COMMUNE DE BAYEL  
(Aube)

AVIS D'HYDROGEOLOGUE AGREE  
SUR LE PROJET DE CAPTAGE  
DU SYNDICAT AEP D'ENGENTE-ARRENTIERES  
Par  
P. MORFAUX

84 GA 037 CHA

NOVEMBRE 1984

IMPLANTATION DES FORAGES DE RECONNAISSANCE

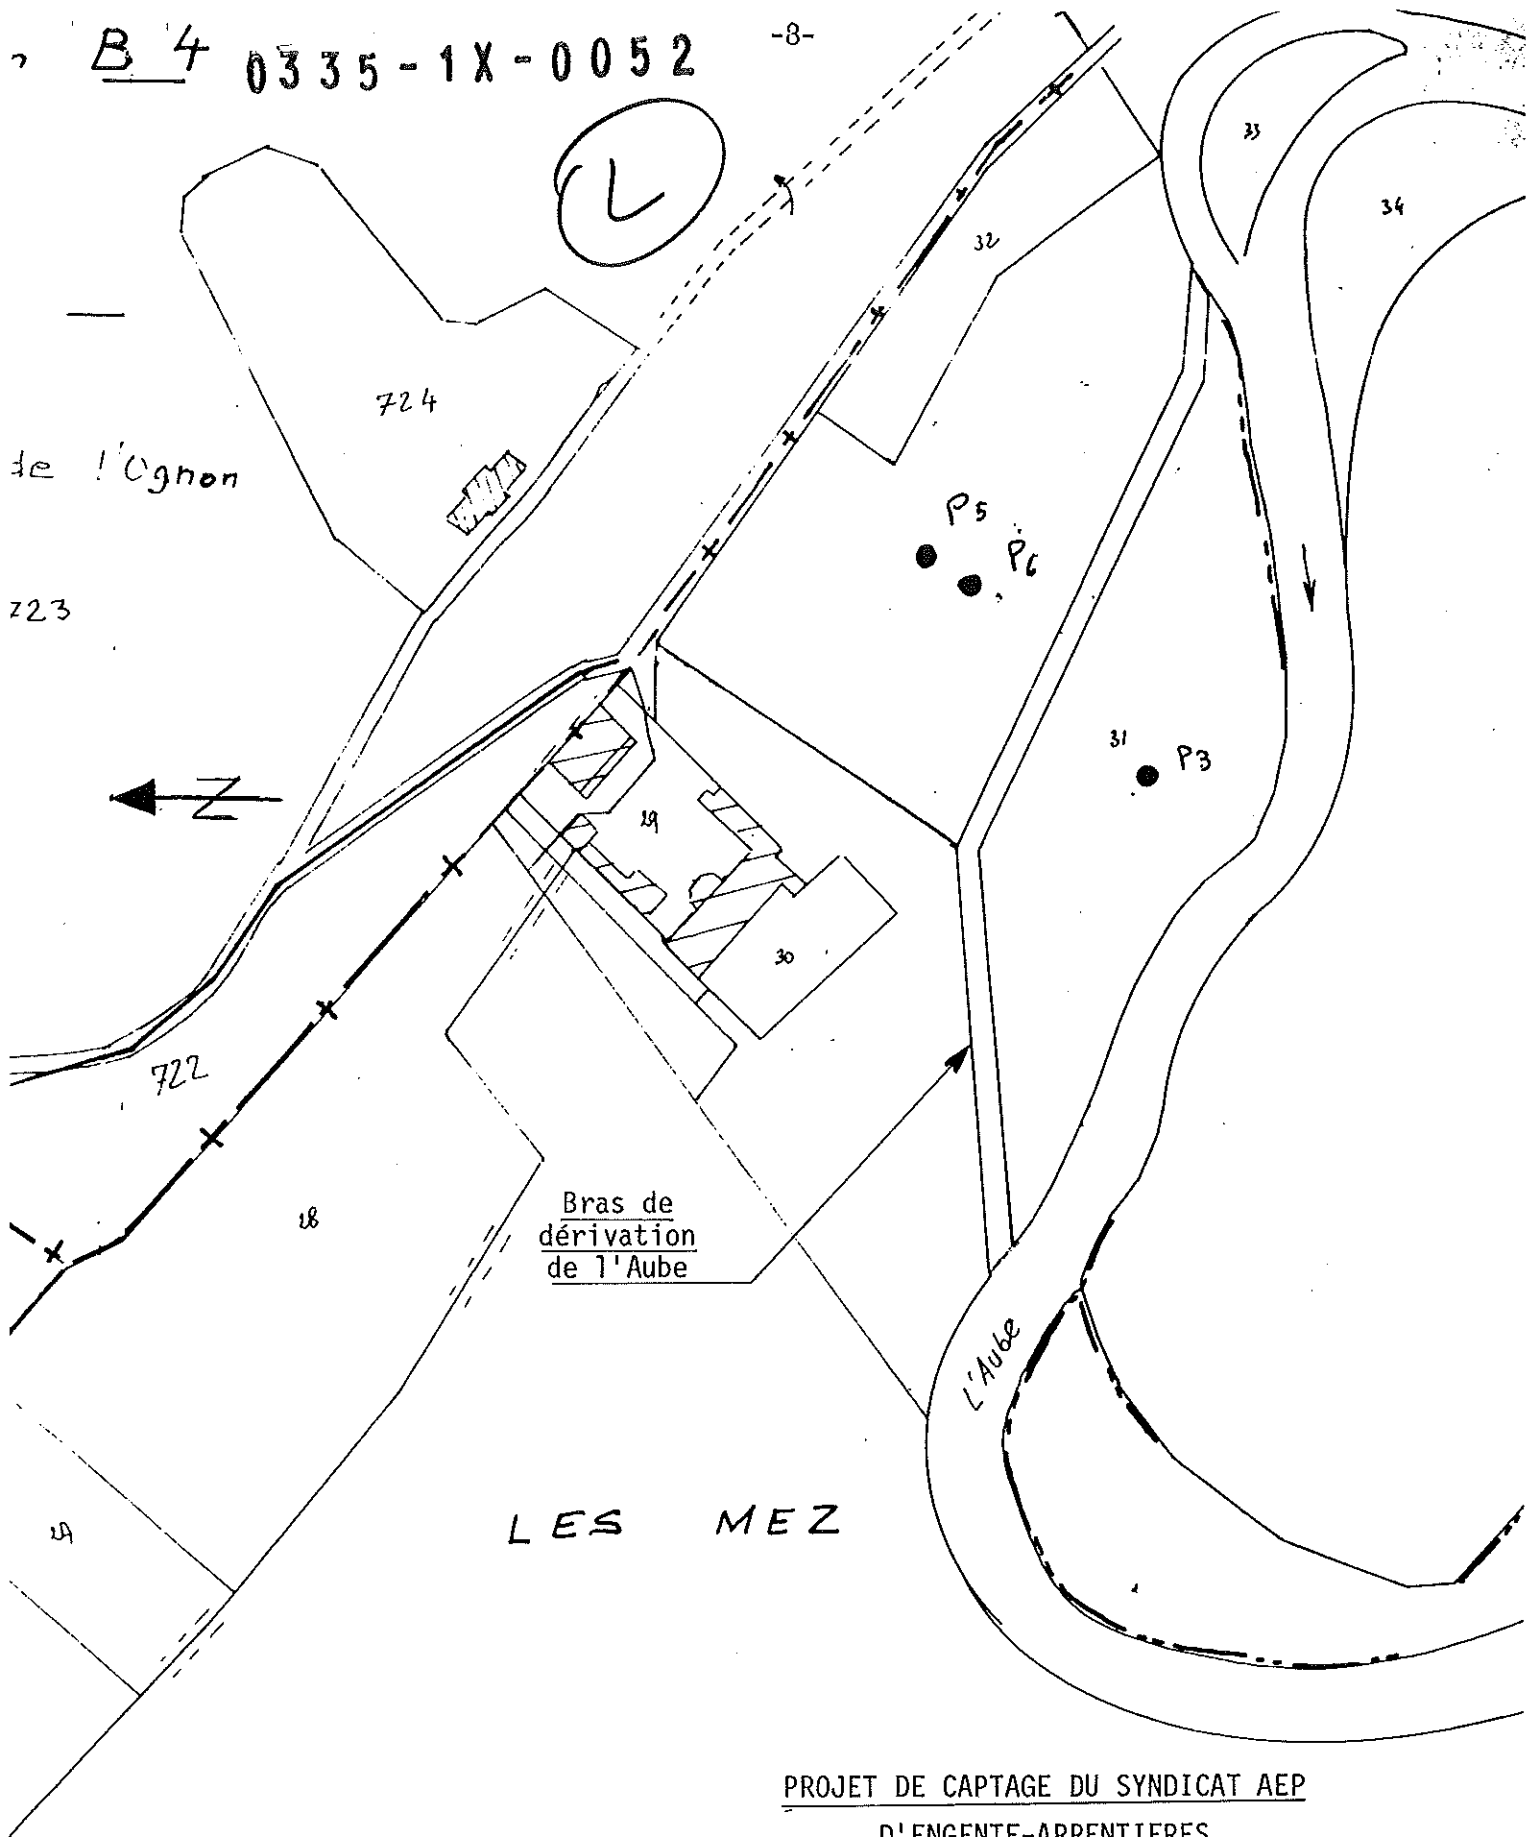
Il est à noter la proximité d'une ancienne ferme, constituant actuellement une maison d'habitation à assainissement individuel, située à 100 m des ouvrages de reconnaissance P5 et P6 (Cf. plan annexé). Cette maison possède un puits où elle prélève actuellement l'eau pour sa consommation personnelle. Cet ouvrage est très mal protégé de la surface et peut être à l'origine de pollutions accidentelles graves.

En conséquence, la réalisation du projet dans ce secteur peut être envisagée, mais il importe que l'on s'assure, au préalable, avant réalisation du forage d'exploitation, de la bonne qualité bactériologique de l'eau sur l'un des forages P3 ou P6, de préférence P6, après stérilisation au repos de l'ouvrage et après pompage d'une durée minimale de 12 heures.

Une implantation définitive d'un ouvrage de captage dans le secteur de P6 nous paraît plus opportune que dans le secteur de P3, en raison de la trop grande proximité de ce dernier de l'Aube (35 à 40 m), en ce qui concerne la vulnérabilité (risque de destruction de la tête de protection de l'ouvrage en cas de fortes crues).
